DIREZIONE SERVIZI AI CITTADINI E
ALLE IMPRESE
SETTORE GESTIONE RISORSE DEL TERRITORIO
Corso Nizza, 21 – 12100 Cuneo
Tel. 0171.445330 – Fax 0171.445650
CE/

Variante Parziale n.5 del PRGC di Cervasca.

Fase di verifica preventiva di assoggettabilità alla Valutazione Ambientale Strategica - Parere ambientale.

Si allegano due estratti grafici dalla banca dati della Regione Piemonte (SIRI) concernente l'ambito territoriale interessato alla variante dello strumento urbanistico.

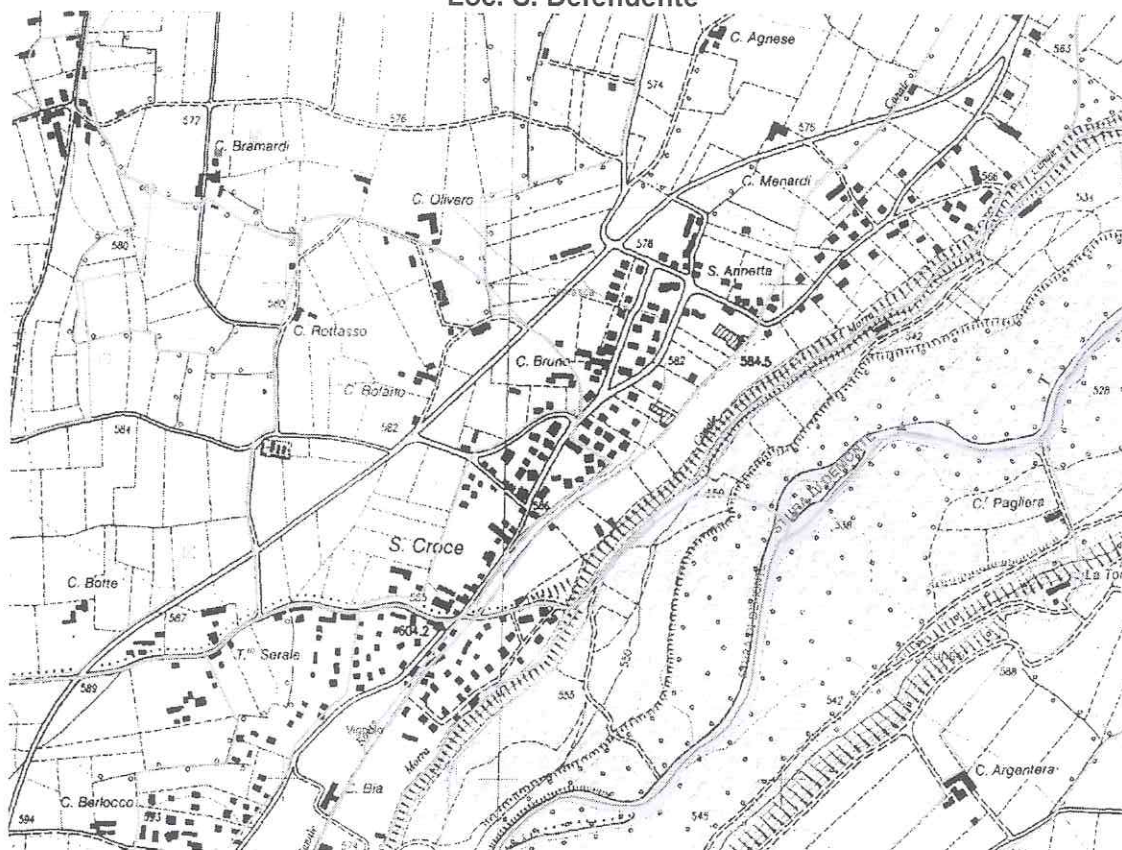
Nella cartografia riportata, nel presente parere, sono evidenziate le captazioni da acque sotterranee censite: pozzi (ad uso diverso dal domestico).

Ciò premesso, l'Ufficio Acque, come esito istruttorio, ritiene che la variante al PRGC di cui all'oggetto non debba essere sottoposta alla successiva procedura di Valutazione Ambientale

Strategica, ma segnala la necessità di **preservare le attività di uso della risorsa idrica in essere.**
